Groupe de travail de la sécurité passive

Soixante-treizième session
Genève, 15-19 mai 2023

Rapport du Groupe de travail de la sécurité passive sur sa soixante-treizième session

« Annexe 5 – Appendice 2

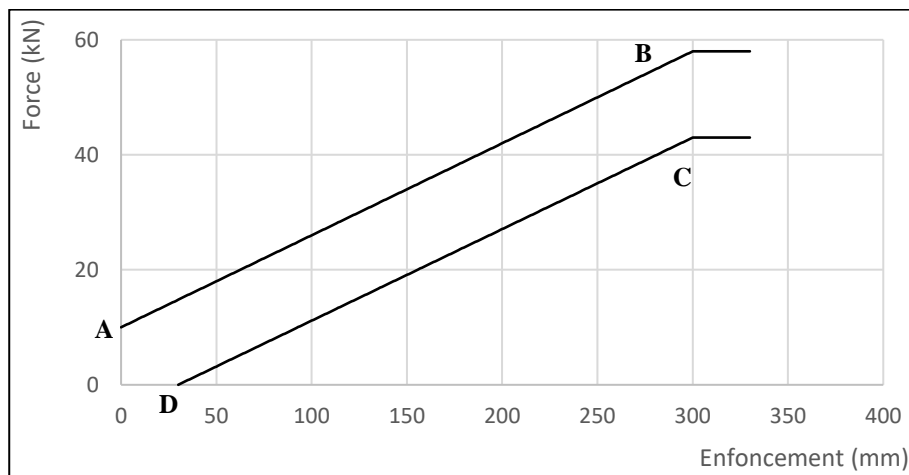
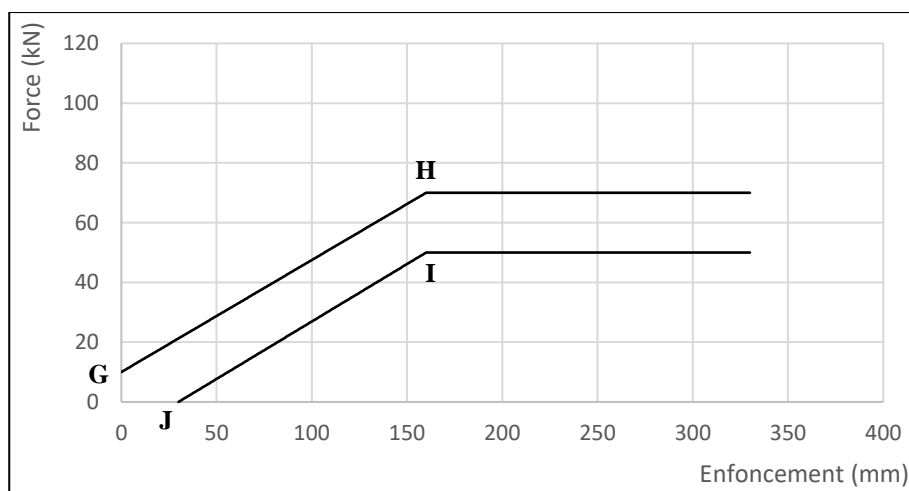
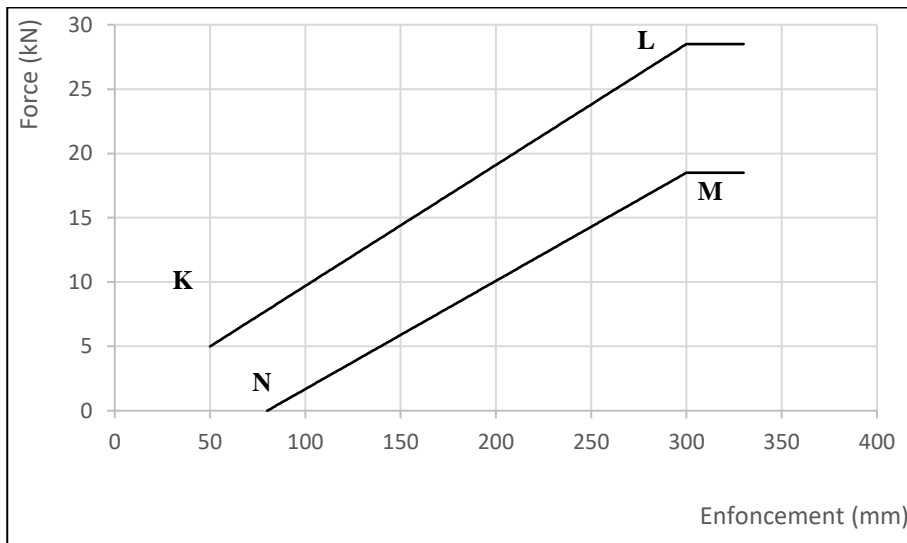
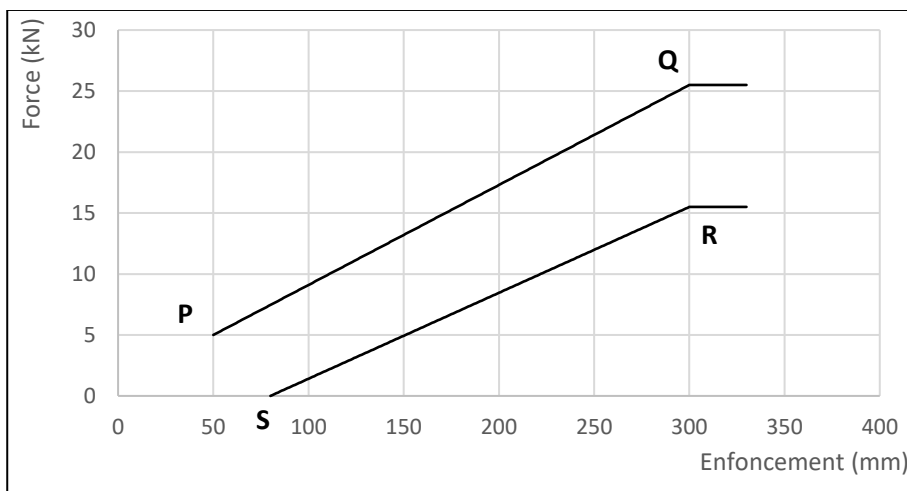
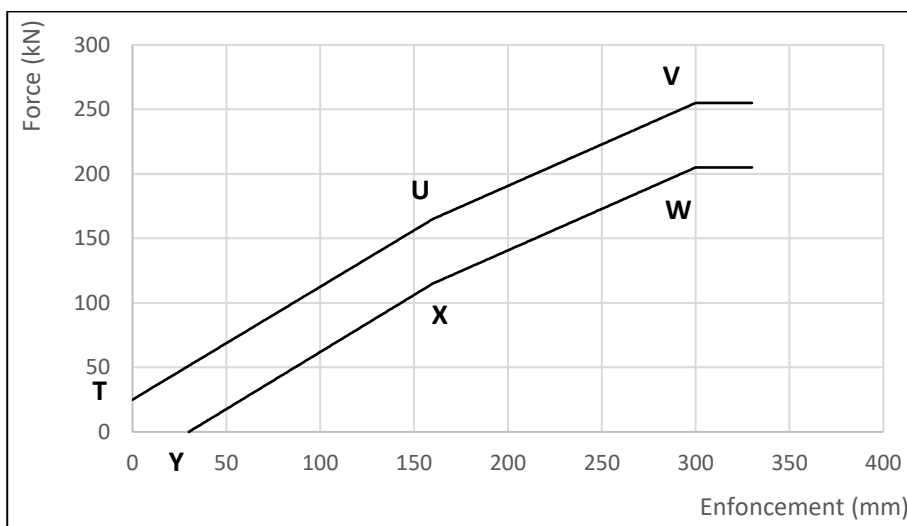
24. L'experte de la France a présenté les documents informels GRSP-73-44 et GRSP-73-45, qui visent à modifier les séries 04 et 05 d'amendements, respectivement, afin de préciser les figures de l'appendice 2 de l'annexe 5 et de réinsérer les légendes qui avaient été supprimées de la série 02 d'amendements au Règlement ONU. Le GRSP a adopté les deux propositions, telles que reproduites dans l'annexe VI, et a prié le secrétariat de soumettre le document informel GRSP-73-44 en tant que projet de complément 3 à la série 04 d'amendements et le document informel GRSP-73-45 en tant que projet de complément 4 à la série 05 d'amendements au Règlement ONU n° 95, pour examen et mise aux voix aux sessions de novembre 2023 du WP.29 et de l'AC.1.

COURBES FORCE-ENFONCEMENT POUR LES ESSAIS DYNAMIQUES

« **Annexe 5 – Appendice 2**

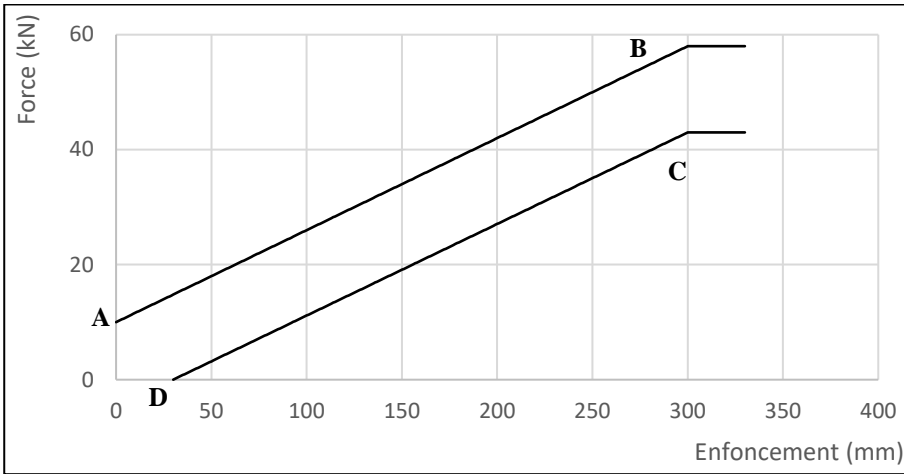
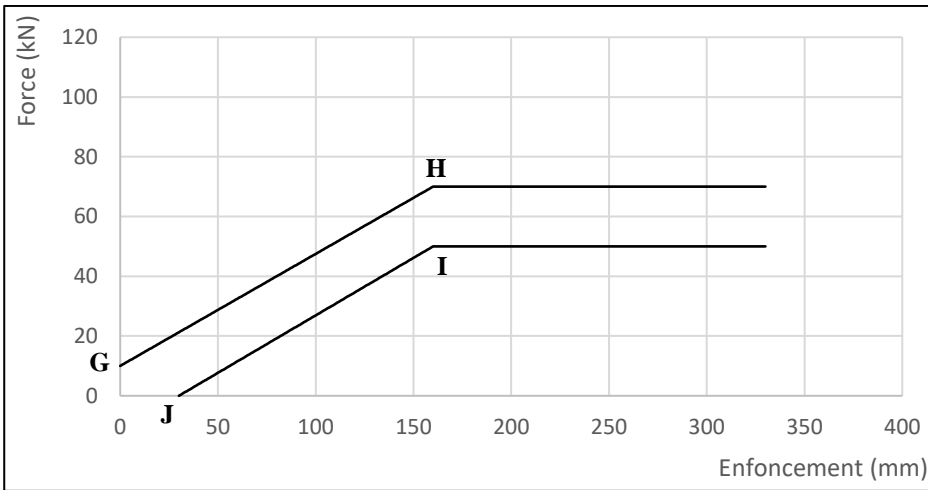
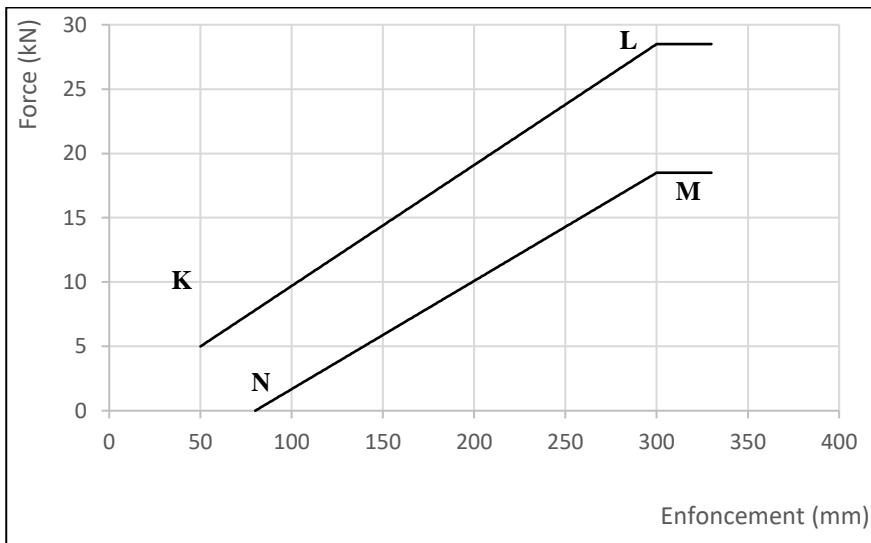
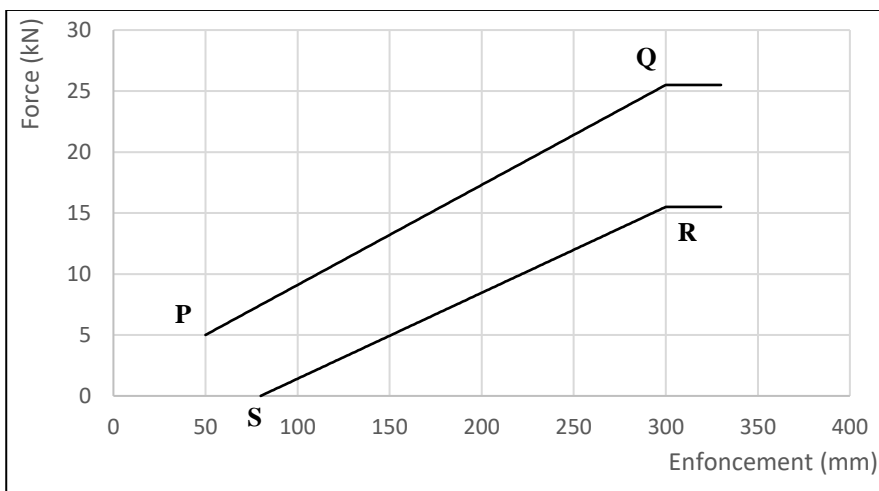
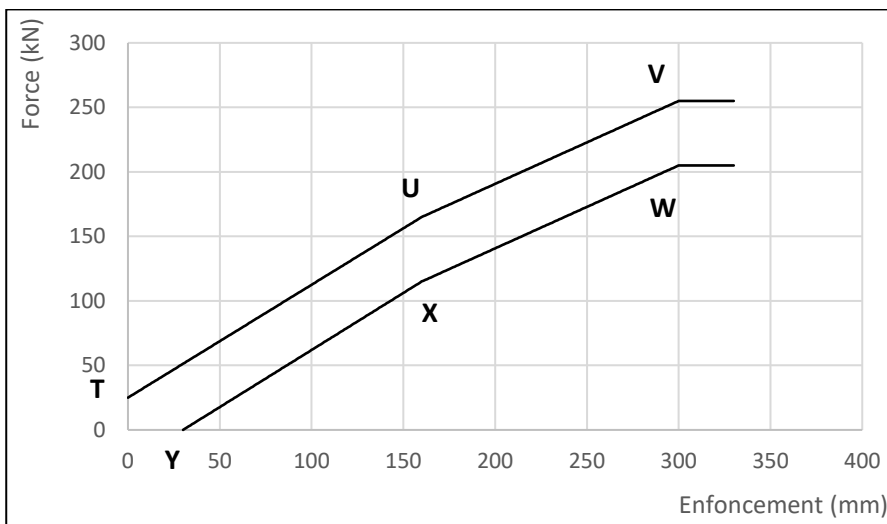
Modifications apportées au document ECE/TRANS/WP.29/GRSP/2023/18 (par. 25)

**COURBES FORCE-ENFONCEMENT POUR LES ESSAIS
DYNAMIQUES**

Figure 3 j)
Essai 1

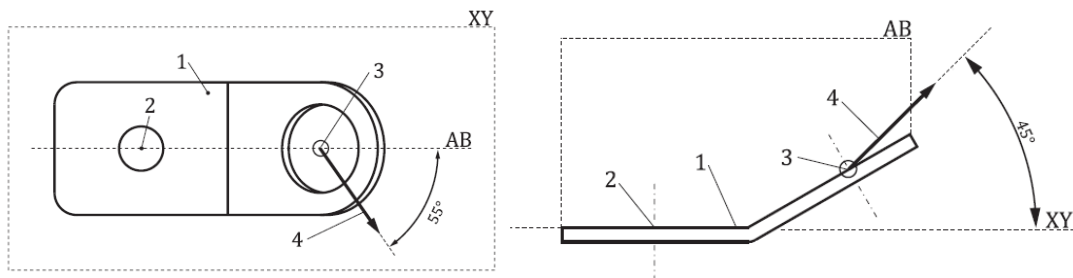
Deux essais **doivent être** effectués (voir les figures 3 j) et 3 k)) :

- a) La force est appliquée..., mesuré dans le plan AB ; **la patte de fixation ne doit pas tourner autour du point d'ancrage au véhicule (2).** (voir la figure 3 j)) ;
- b) ...

Légende : 1 ...
5. Le plan XY se situe au-dessus de la patte de fixation (la charge est donc appliquée sur le taraudage de la patte de fixation).
